## **MĚSTSKÁ ČÁST PRAHA - ČAKOVICE**

Věc: **Návrh Územního plánu hl. m. Prahy (Metropolitního plánu)**  
**Připomínky Městské části Praha-Čakovice**

**Připomínky Městské části Praha-Čakovice**

## CA/4 - Odstranění návrhu nového silničního spojení mezi Novými Čakovicemi/Třeboradicemi a Mírovicemi

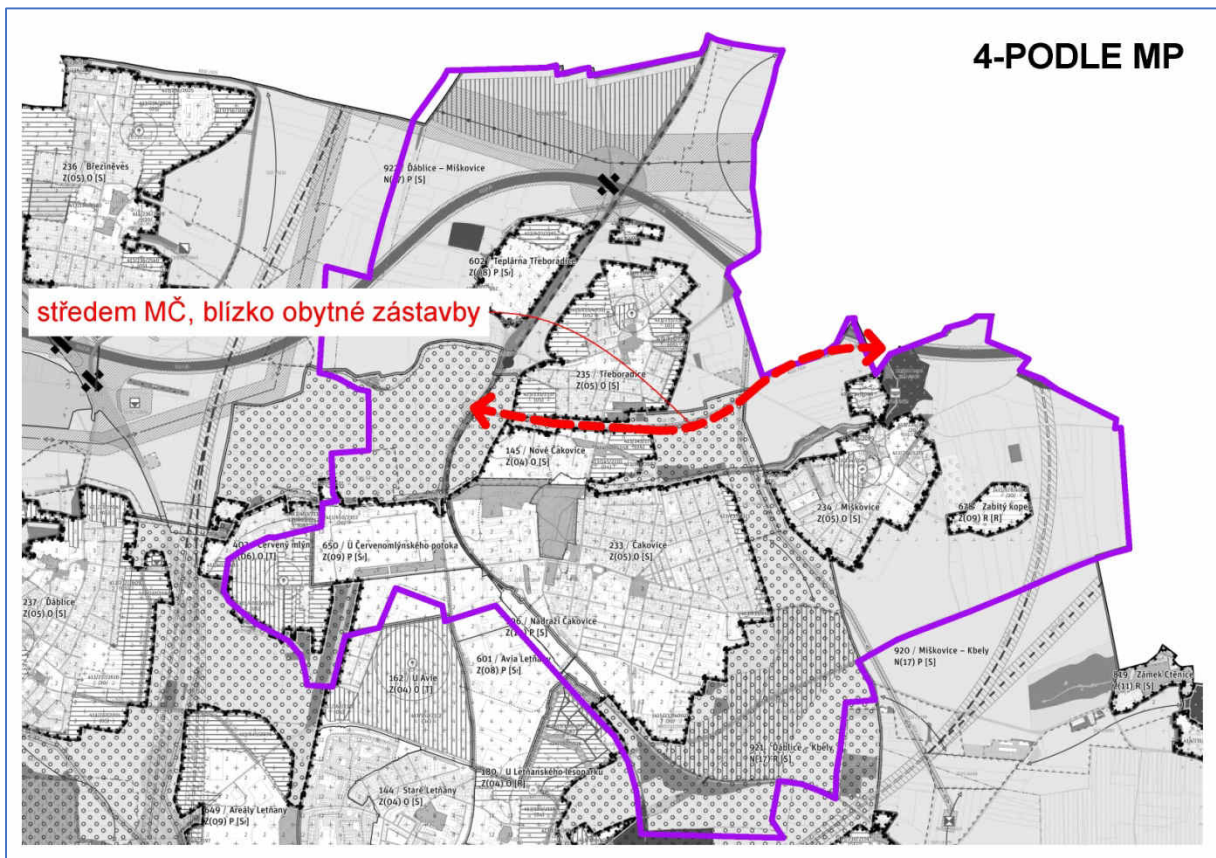
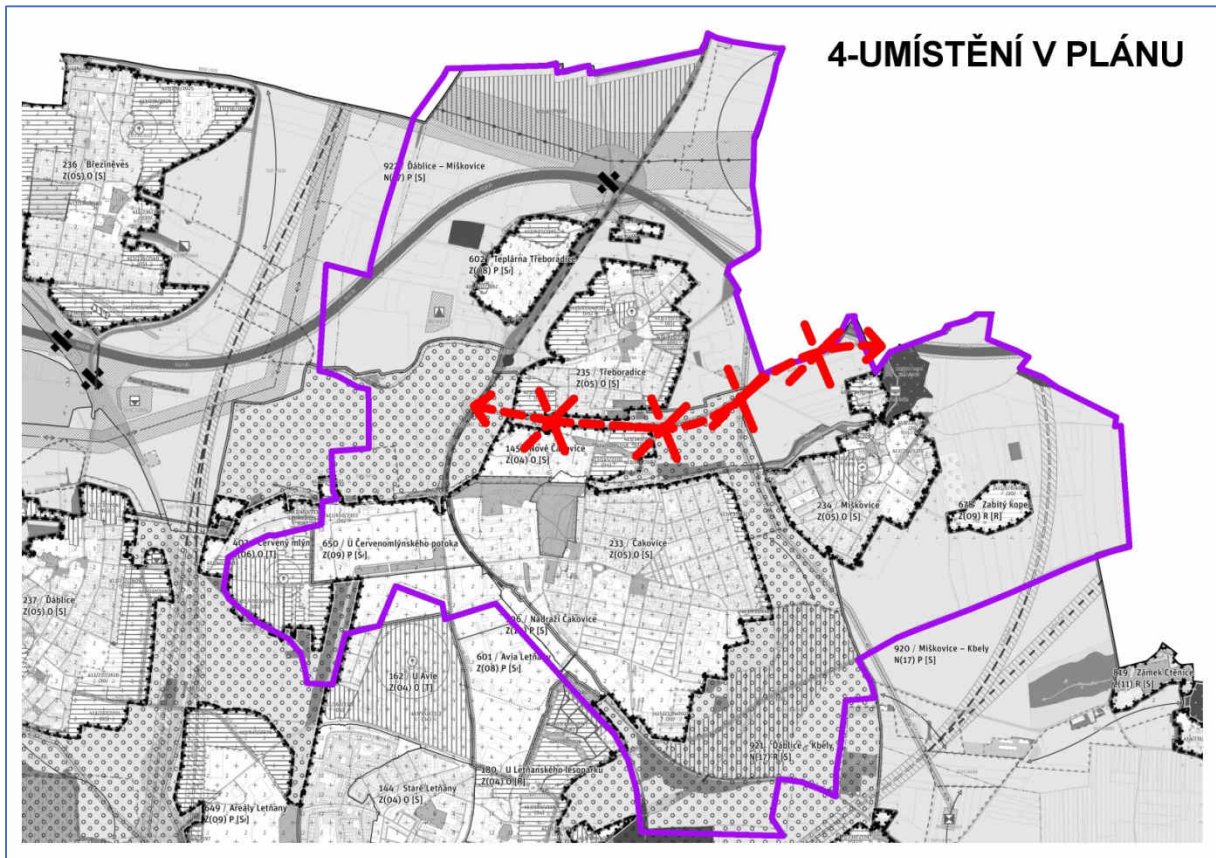
<b>Číslo připomínky</b>	CA/4
<b>Název připomínky</b>	Odstranění návrhu nového silničního spojení mezi Novými Čakovicemi/Třeboradicemi a Mírovicemi
<b>Druh připomínky</b>	Zásadní připomínka
<b>Označení dotčené lokality</b>	145/ Nové Čakovice 235 / Třeboradice 921 / Ďáblice – Kbely
<b>Podstata připomínky</b>	Požadavek na odstranění plochy pro novou komunikaci
<b>Text a zdůvodnění připomínky</b>	
<p><b>Městská část Praha-Čakovice požaduje odstranit navrhované plochy (liniové vedení) pro novou komunikaci (610/-/114 a 610/-/48), která má vést v úseku od komunikace Za Tratí (k.ú. Třeboradice), přes lokalitu Nové Čakovice ke komunikaci č. III/0101 v obci Veleň, místní část Mírovce.</b></p> <p>Tento návrh úzce souvisí se zásadní připomínkou městské části Praha-Čakovice číslo CA/1, kdy městská část Praha-Čakovice požaduje vytvořit novou komunikaci, která nahrazuje nově navrhovanou komunikaci 610/-/114.</p> <p>Městská část Praha-Čakovice zásadně nesouhlasí s umístěním dopravně významných komunikací v lokalitách 145 / Nové Čakovice, 235 / Třeboradice a 921 / Ďáblice-Kbely označených jako „610/-/114 ostatní dopravně významné komunikace Komunikační propojení Schoellerova – hranice Prahy (Mírovce) – návrh“ a „610/-/48 ostatní dopravně významné komunikace Komunikační propojení Za Tratí – Schoellerova v Čakovicích – návrh“ a s jejich zařazením mezi veřejně prospěšné stavby pod položkami „910-610/-/114 Komunikační propojení Schoellerova – hranice Prahy (Mírovce)“ a „910-610/-/48 Komunikační propojení Za Tratí – Schoellerova v Čakovicích“.</p> <p>Městská část Praha-Čakovice požaduje, aby výše uvedené komunikace byly vypuštěny z grafické i textové části (krycích listů) návrhu. Současně městská část Praha-Čakovice požaduje, aby z popisu lokality 145 / Nové Čakovice byl vypuštěn text "doplnění silničního spojení mezi Třeboradicemi, Novými Čakovicemi a Mírovicemi".</p> <p>Navržené komunikace by zásadně negativně ovlivnily stávající klidové oblasti, zejména lokalitu 145 / Nové Čakovice a jižní okraj lokality 235 / Třeboradice, a narušily i cílový charakter a využití lokality 921 / Ďáblice-Kbely, konkrétně pak nově vytvořenou rekreační plochu. Komunikační propojení, které má zřetelně tranzitní účel, je navrženo do rekreační, resp. obytné lokality s nejvyšší hustotou obyvatel z celé městské části, kde by dále zvýšilo již nyní značné a v některých případech nadlimitní zatížení obyvatel hlukem a dalšími negativními dopady provozu.</p> <p>Záměr vzniku nové komunikace je také v přímém rozporu s projektem městské části Praha-Čakovice „Relaxpark Třeboradické korzo“, který v lokalitách 145 / Nové Čakovice a 235 / Třeboradice vytváří sportovně-relaxační doplňkové využití k jinak převážně rezidenční funkci v území.</p>

Uvedené negativní dopady přitom nejsou vyváženy odpovídajícími přínosy pro dopravně přetížené části Miškovic a Čakovic. Je totiž nutno předpokládat, že hlavní tranzitní dopravní proudy ze Středočeského kraje směřují přes Miškovice do Kbel na Semilskou ulici (viz související připomínka číslo CA/2) a přes k.ú. Třeboradice komunikací Za Tratí na komunikaci Kosteleckou (viz související připomínka číslo CA/1).

Navržené komunikační propojení by jako výrazně tranzitní dopravní cesta oddělilo od sebe tři historická sídla tvořící městskou část Praha-Čakovice. Vytvořilo by tak zásadní a zcela nevhodnou bariéru elementárním komunikačním vazbám, které v současnosti mezi historickými částmi městské části existují, a poškodilo by rekreační potenciál v lokalitě 145 / Nové Čakovice.

## CA/5 - Železniční zastávka Praha-Čakovice Zámecký park

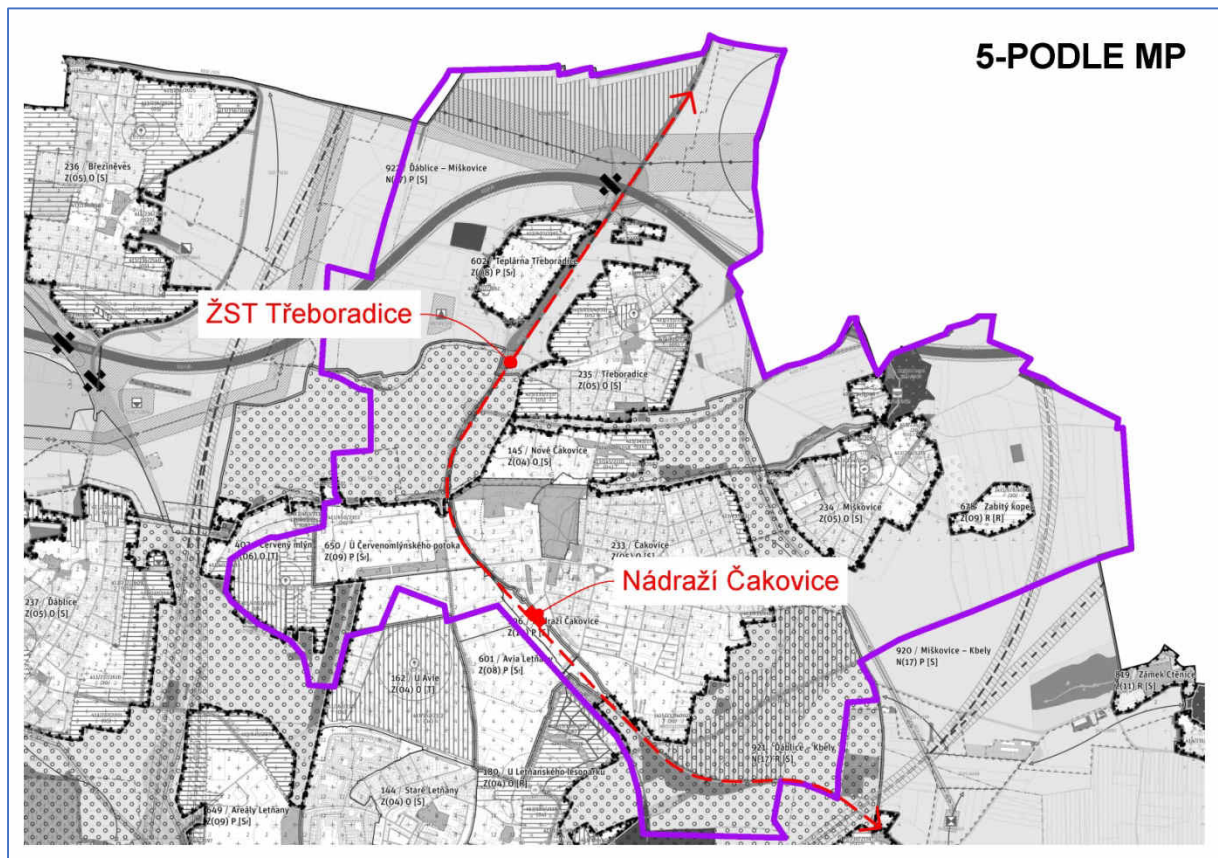
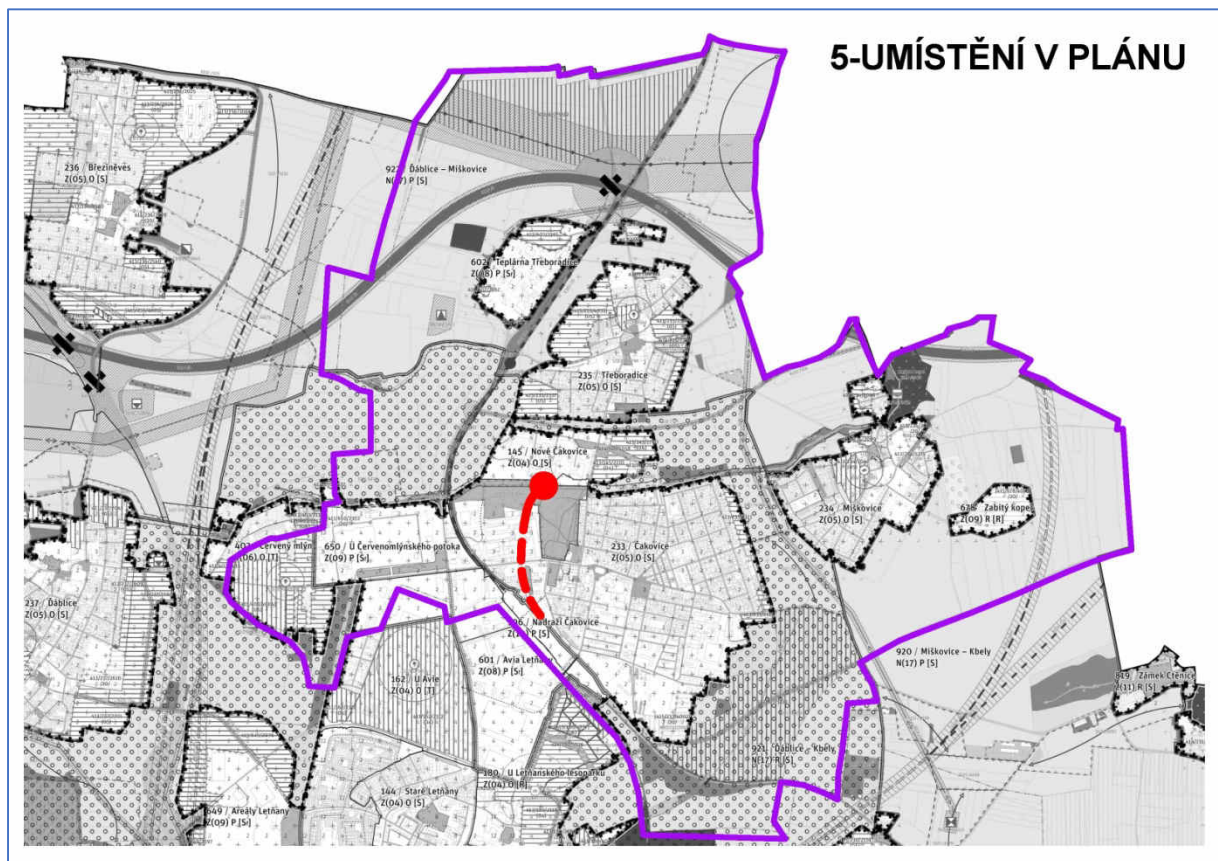
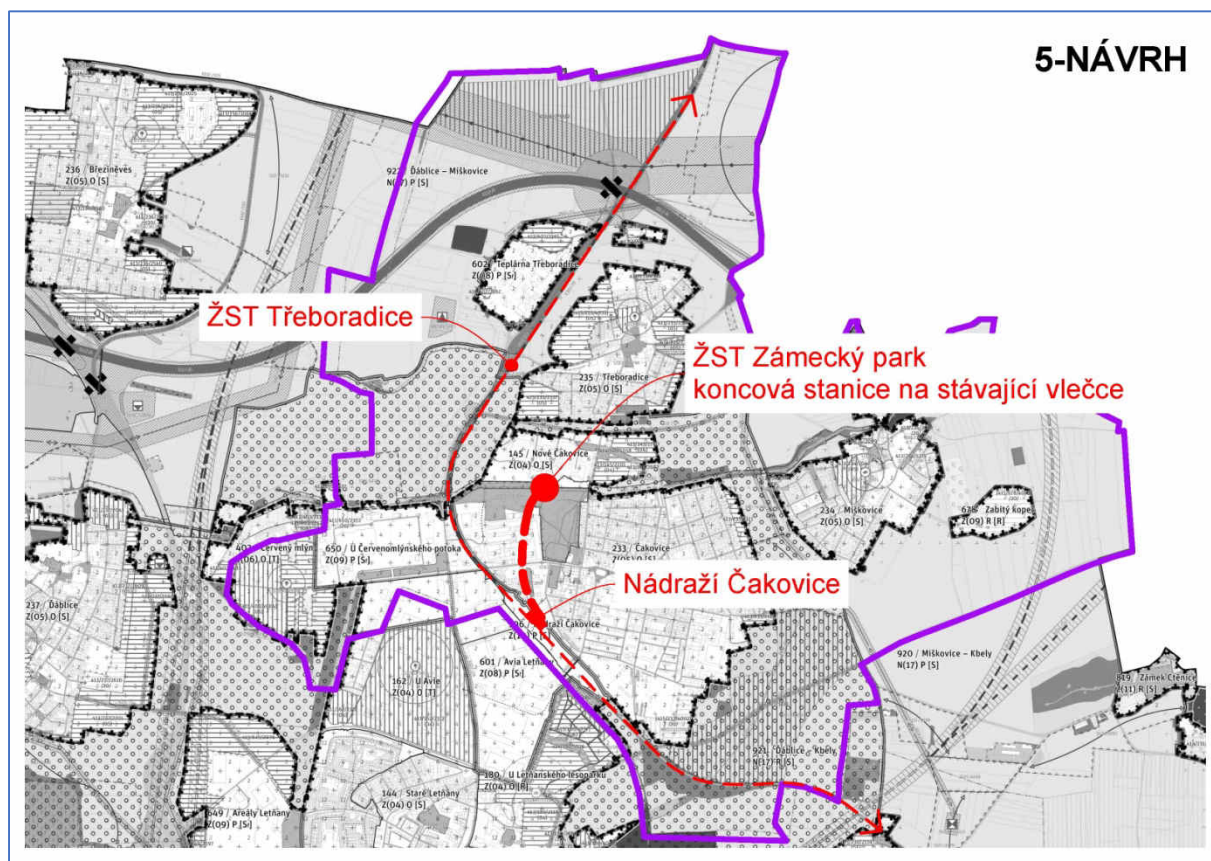
<b>Číslo připomínky</b>	CA/5
<b>Název připomínky</b>	Železniční zastávka Praha-Čakovice Zámecký park
<b>Druh připomínky</b>	Zásadní připomínka
<b>Označení dotčené lokality</b>	233 / Čakovice
<b>Podstata připomínky</b>	Požadavek na vytvoření plochy pro vznik nové železniční zastávky
<b>Text a zdůvodnění připomínky</b>	
<p>Městská část Praha-Čakovice požaduje doplnit plochu pro novou železniční zastávku Praha-Čakovice Zámecký park v lokalitě 233 / Čakovice na železniční vlečce v areálu bývalého cukrovaru. Městská část Praha-Čakovice dále požaduje, aby tato železniční zastávka byla zařazena do Metropolitního plánu jako veřejně prospěšná stavba.</p> <p>Tento návrh vychází z dlouhodobě připravovaného projektu městské části Praha-Čakovice, který souvisí s rozvojem metropolitní železniční dopravy. Projekt rozvoje metropolitní železniční linky S34 je zároveň přímo podporován městskou částí Praha 19 a městskou částí Praha-Satalice. Zastávka výrazně zlepší pěší dostupnost na železniční zastávku pro několik tisíc obyvatel z lokalit 233 / Čakovice a 145 / Nové Čakovice. Doprava bude vedena po stávající vlečce a záměr má předpokládaný pozitivní vliv na budoucí revitalizaci brownfieldu bývalého cukrovaru nacházejícího se v lokalitě 233 / Čakovice. Zastávka je navrhována na kusé koleji bez obratiště pro vratné soupravy. Aktuální projekt zahrnuje revitalizaci stávající jednokolejné neelektrifikované vlečky a výstavbu nástupiště s propojovacím chodníkem do Čakovického zámeckého parku, kde je existující síť pěších komunikací vedoucích do rezidenčních zón v lokalitě 145 / Nové Čakovice a 233 / Čakovice. Předpokládaný interval osobních vlaků je do doby revitalizace železniční trati č. 070 60 minut v pracovní dny a nepravidelně o víkendech a dále 30 minut v pracovní dny a 60 minut o víkendech po provedení plánované revitalizace železniční trati č. 070. Obsluha vlaků se předpokládá vratnými soupravami řady 813.1 dopravcem KŽC Doprava.</p>

## CA/6 - P+R parkoviště u železniční zastávky Praha-Třeboradice

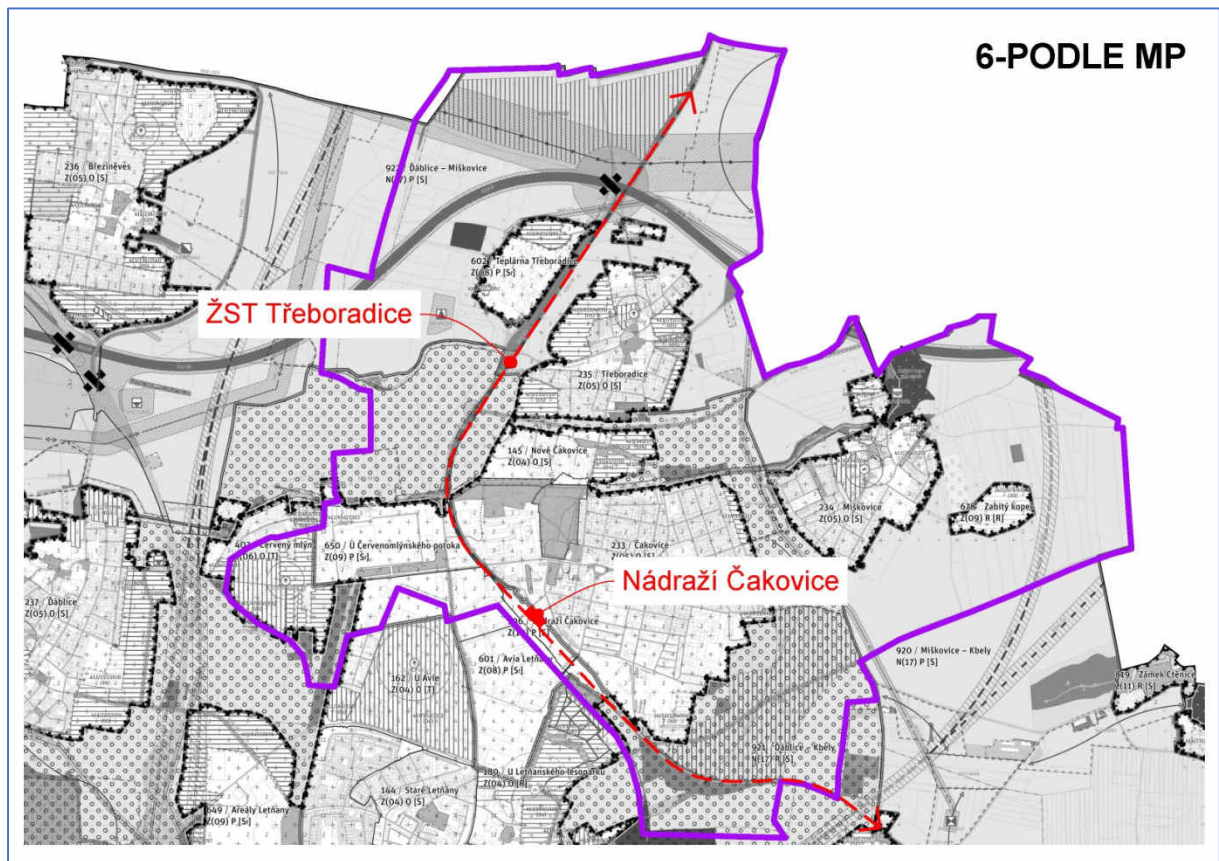
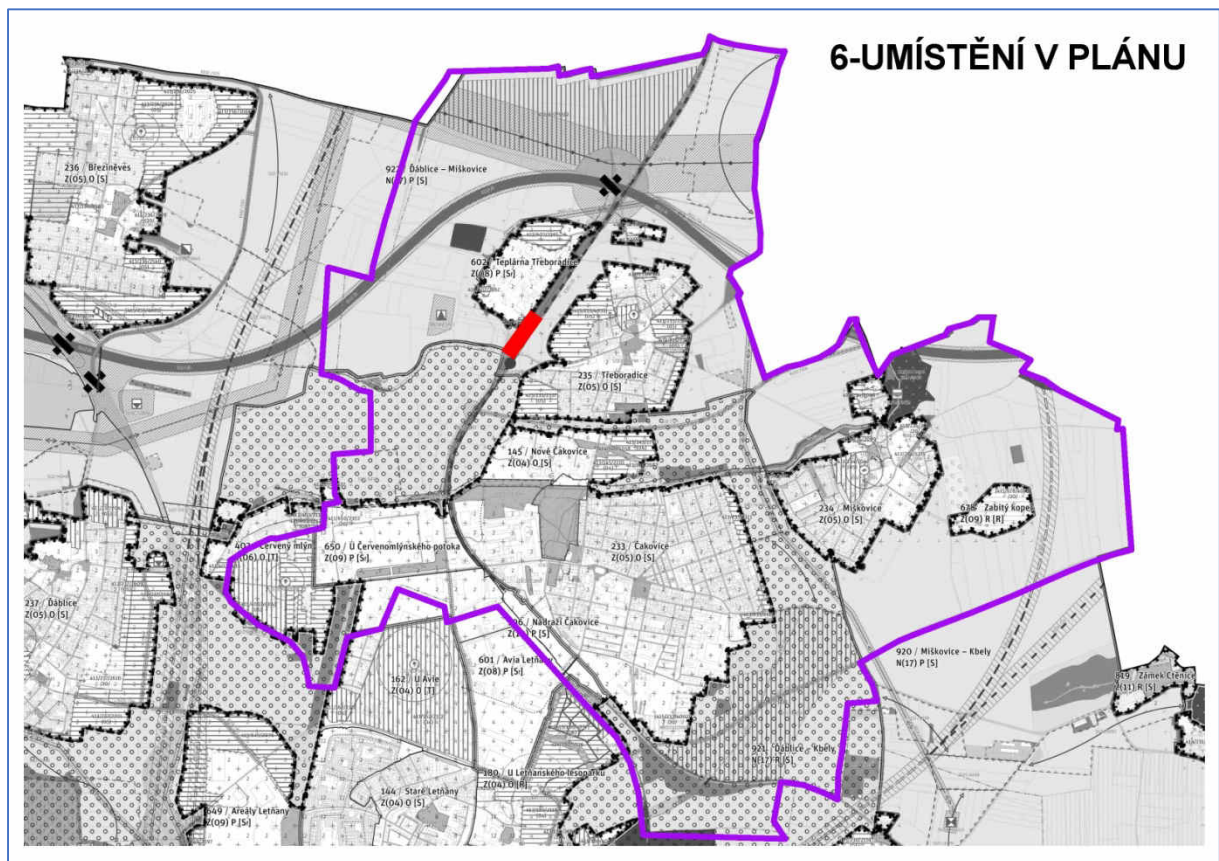
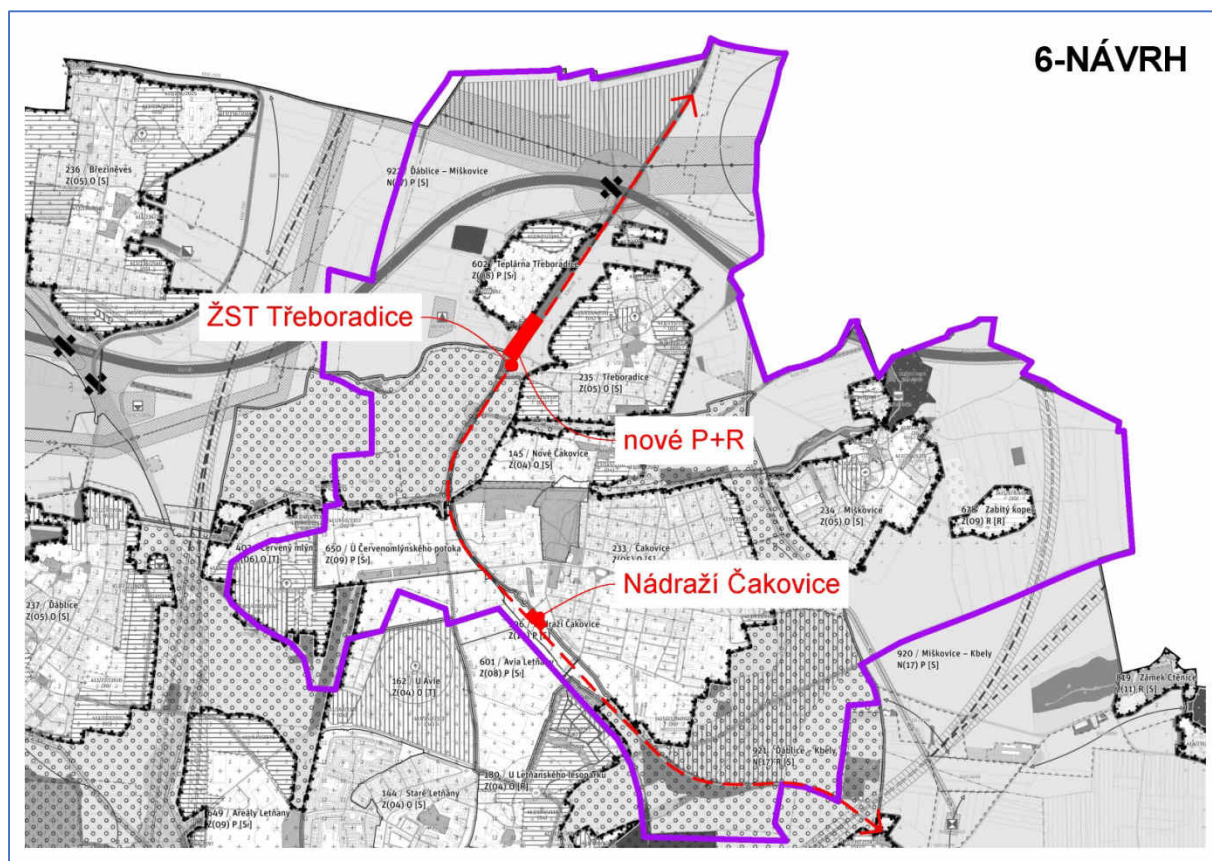
<b>Číslo připomínky</b>	CA/6
<b>Název připomínky</b>	P+R parkoviště u železniční zastávky Praha-Třeboradice
<b>Druh připomínky</b>	Zásadní připomínka
<b>Označení dotčené lokality</b>	922 / Ďáblice - Miškovice
<b>Podstata připomínky</b>	Požadavek na vytvoření plochy pro P+R parkoviště u nové železniční zastávky Praha-Třeboradice
<b>Text a zdůvodnění připomínky</b>	
<p><b>Městská část Praha-Čakovice požaduje doplnit plochu pro vznik P+R parkoviště o minimální kapacitě 500 míst u navrhované železniční zastávky Praha-Třeboradice v lokalitě 922 / Ďáblice - Miškovice. Městská část Praha-Čakovice dále požaduje, aby toto parkoviště bylo zařazeno do Metropolitního plánu jako veřejně prospěšná stavba.</b></p> <p>Tento návrh vychází ze skutečnosti, že po přilehlé komunikaci Za Tratí je vedena tranzitní doprava ze Středočeského kraje. Zároveň je připravována revitalizace železniční trati č. 070 (ze strany Správy železniční dopravní cesty), která v daném úseku předpokládá dvojkolejnou elektrifikovanou trať s častější intervalovou dopravou. Projektovaný interval osobních vlaků je ve všední dny 30 minut. Podpůrným argumentem je skutečnost, že toto P+R parkoviště by bylo pro cestující nejbližší tranzitnímu směru při cestě individuální automobilovou dopravou. V okolních obcích Středočeského kraje se železniční trať č. 070 nachází mimo hlavní tranzitní silniční komunikace, a tedy výstavba P+R parkovišť v místě zasátek v těchto obcích bude vždy pro cestující využívající individuální dopravu méně výhodná. Navrhované P+R parkoviště se bude nacházet mimo rezidenční zóny a bude tak mít minimální negativní vliv na obyvatele.</p>
